東大安環 第 87 号
令和 2 年 9 月 29 日

廃止措置計画変更承認申請書

- 名称及び住所並びに代表者の氏名
名 称 国立大学法人東京大学
住 所 東京都文京区本郷7丁目3番1号
代表者の氏名 学長 五神 真
- 廃止措置に係る事業所の名称及び所在地並びに対象原子炉
名 称 国立大学法人東京大学大学院工学系研究科原子力専攻
所 在 地 茨城県那珂郡東海村白方白根2の22
- 試験研究用等原子炉の名称
東京大学原子炉
- 変更に係る事項
令和元年9月25日付け原管廃発第1909255号をもって承認を受け、令和2年9月7日付け東大安環第77号をもって変更届出を行った東京大学原子炉の廃止措置計画において、別添1の新旧対照表のとおり変更する。
- 変更の理由
別添2のとおりとする。

新旧対照表

図4 弥生炉廃止措置計画の全体工程

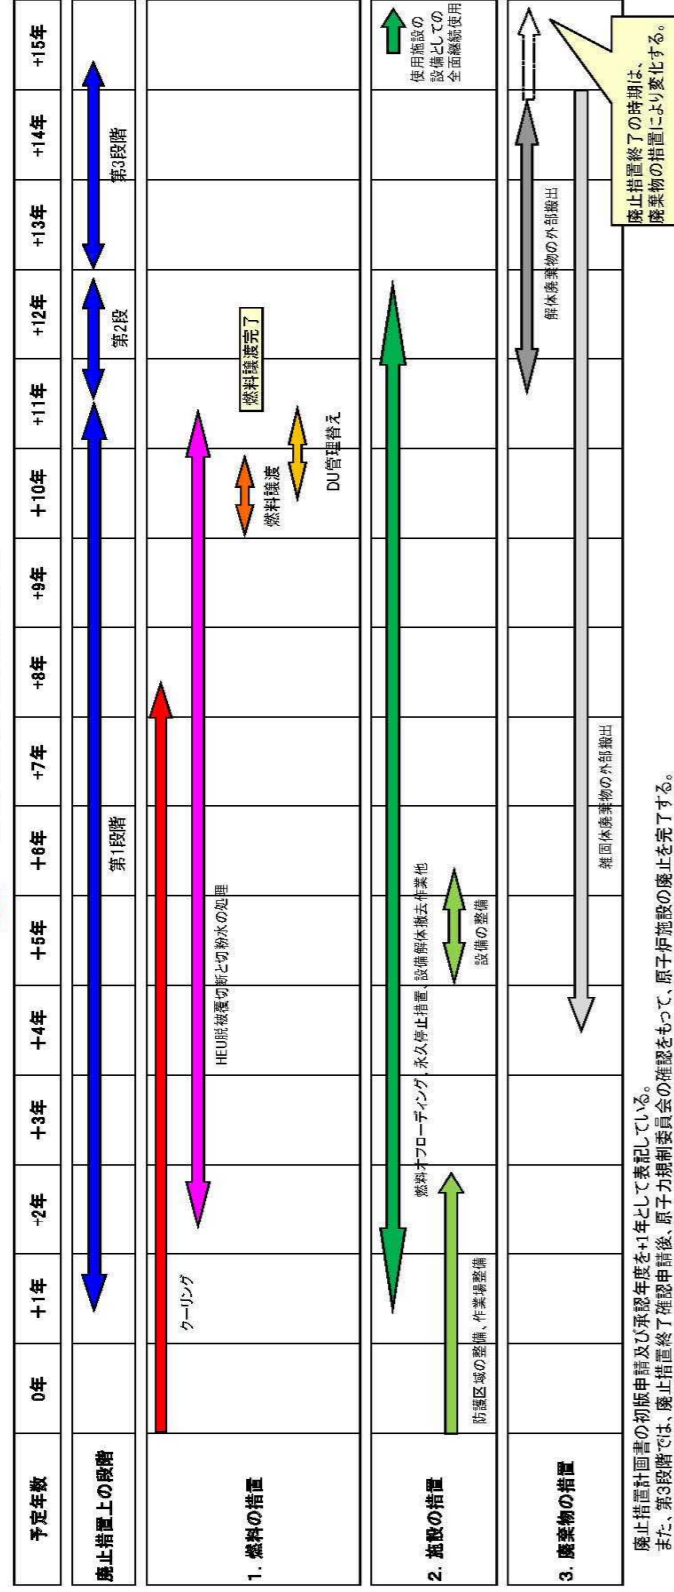
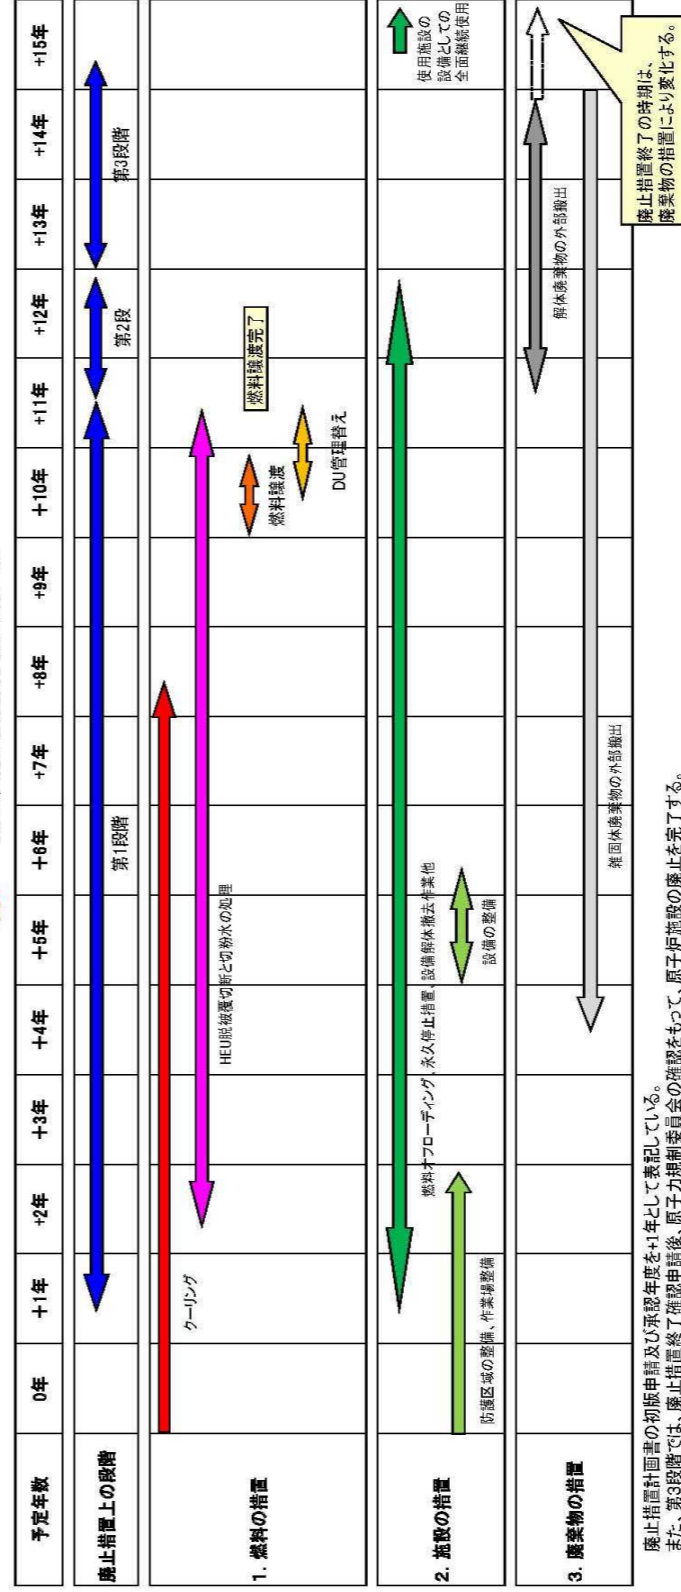
表記の適正化

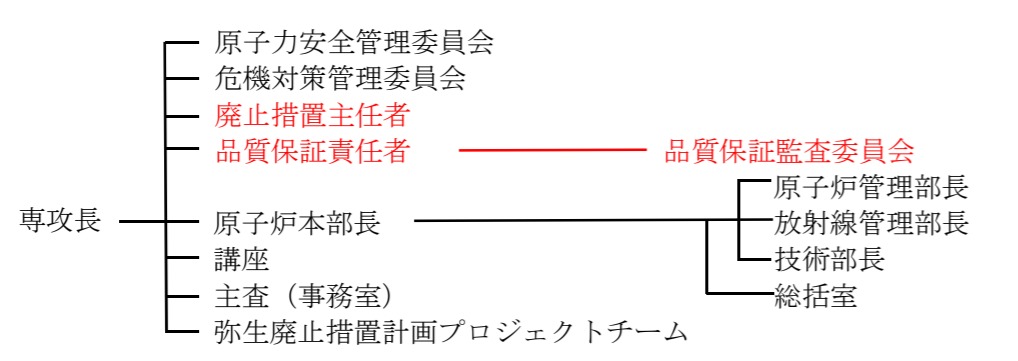
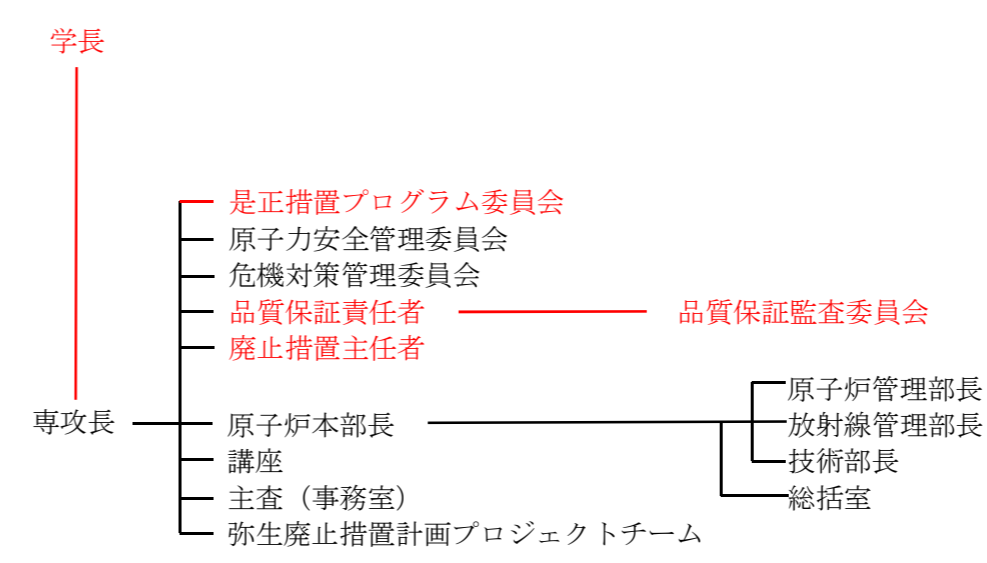
変 更 前 (令和元年9月25日承認及び令和2年9月7日届出)	変 更 後	備 考
<p>1. 廃止措置に向けた組織体制の方針 東京大学原子炉施設における廃止措置計画を円滑に進めるために、弥生廃止措置計画プロジェクトチームを設けて組織運営規程を整備するとともに、表 7.1 に示すように保安規定にも定める。 廃止措置プロジェクトチームは、チームリーダーをトップとし、専攻長がその任にあたりるとともに、諮問委員会、総括・規制対応チーム、廃止措置作業チーム、放射線管理チーム、事務局を置く。</p> <p>2. 保安上重要な事項の審議と決定 廃止措置に係る原子炉施設に対し、保安上重要な事項を決定するにあたっては、東京大学原子炉施設の保安規定に定める原子力安全管理委員会の審議を経るものとする。</p> <p>3. 廃止措置の実施にあたり、その監督を行う者の選任の方針 廃止措置に係る保安の監督を行うため、廃止措置主任者を置く。廃止措置主任者は、東京大学原子力専攻に所属し、原子炉主任技術者または核燃料取扱主任者の免状を有する者ないし技術士登録簿の原子力・放射線部門に登録を受けた者の中から専攻長が任命する。</p> <p>4. 廃止措置を適切に実施するために必要な情報の保持 廃止措置の第1段階作業では、高濃縮ウランの取り扱いが主となることから、当該作業を適切に実施するために、施設の設工認の記録、使用前検査記録、図面集、設備マニュアル等、原子炉の運転に供してきた情報を確実に準備する。また、廃止措置計画書は勿論、原子炉設置変更承認申請書、保安規定、関連規制許認可、品質保証計画指針、核物質防護規定、計量管理規定など廃止措置の観点からの多岐に渡る情報が必要であり、廃止措置の進捗に合わせて適切に改訂していくものとする。 上述した文書類は、秘密情報、管理情報を含んでいるため、情報の漏洩を防ぎ、取り扱いに留意して情報管理を適切に行うものとする。</p> <p>5. 技術者の確保 廃止措置に係る作業に必要な技術者及び有資格者を専攻内で確保するとともに、必要に応じて、東京大学本部及び工学系研究科等からの支援を受けられるよう調整する。</p> <p>6. 知識及び技術の維持向上等 廃止措置に係る業務に従事する技術者及び各役職者についての資質向上には、保安規定に定める教育の他、廃止措置プロジェクトチームミーティング等を定期的に行い、これらを通じて情報共有を図り、知識及び技術の維持向上に努めるものとする。</p>	<p>1. 廃止措置に向けた組織体制の方針 東京大学原子炉施設における廃止措置計画を円滑に進めるために、弥生廃止措置計画プロジェクトチームを設けて組織運営規程を整備するとともに、図 7.1 に示すように保安規定にも定める。 廃止措置プロジェクトチームは、チームリーダーをトップとし、専攻長がその任にあたりるとともに、諮問委員会、総括・規制対応チーム、廃止措置作業チーム、放射線管理チーム、事務局を置く。</p> <p>2. 保安上重要な事項の審議と決定 変更なし。</p> <p>3. 廃止措置の実施にあたり、その監督を行う者の選任の方針 変更なし。</p> <p>4. 廃止措置を適切に実施するために必要な情報の保持 廃止措置の第1段階作業では、高濃縮ウランの取り扱いが主となることから、当該作業を適切に実施するために、施設の設工認の記録、使用前検査記録、図面集、設備マニュアル等、原子炉の運転に供してきた情報を確実に準備する。また、廃止措置計画書は勿論、原子炉設置変更承認申請書、保安規定、関連規制許認可、品質保証計画指針（品質マニュアル）、核物質防護規定、計量管理規定など廃止措置の観点からの多岐に渡る情報が必要であり、廃止措置の進捗に合わせて適切に改訂していくものとする。 上述した文書類は、秘密情報、管理情報を含んでいるため、情報の漏洩を防ぎ、取り扱いに留意して情報管理を適切に行うものとする。</p> <p>5. 技術者の確保 変更なし。</p> <p>6. 知識及び技術の維持向上等 変更なし。</p> <p>7. 品質マネジメント活動と継続的改善 廃止措置期間中における品質マネジメント活動は、添付書類8に示す体制のもと、廃止措置における安全の重要性に応じた管理を実施する。また、廃止措置の品質マネジメント活動のうちの継続的な改善として、図 7.1 に示す是正措置プログラム委員会において、不適合の有無を判断し、処置の必要性評価及び計画並びに処置の有効性確認を定期的に行う。</p>	<p>表記の適正化</p> <p>法令改正に伴う改訂</p> <p>品質管理に係る追記</p>
